改善箇所説明図

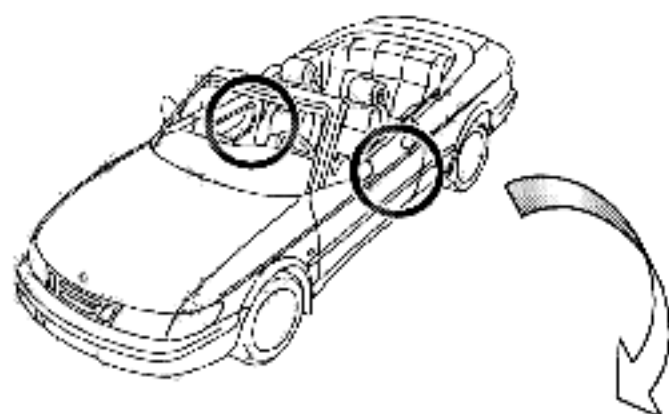
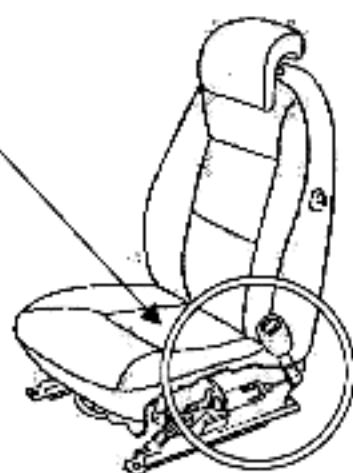
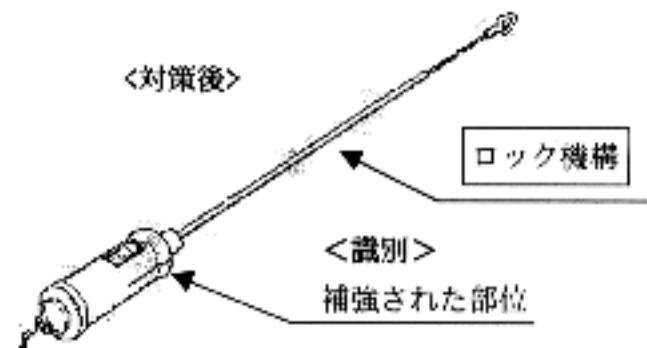
基準不適合箇所

コンバーチブル車両のイー
ジーエントリーシステム(後部座
席の乗員が乗り降りしやすく
するため、前部座席の背もたれ
が前方に倒れると同時に座席
が前方に移動する装置)におい
て、当該システムのロック機構
の材質が不適切なため、そのま
まの状態で使用を続けると、当
該ロック機構が破損し、座席が
固定できなくなり、加減速時に
前部座席が前後に移動するお
それがある。

<改善内容>

全車両、当該イー
ジーエントリーシステムのロック機構
を対策品と交換する。
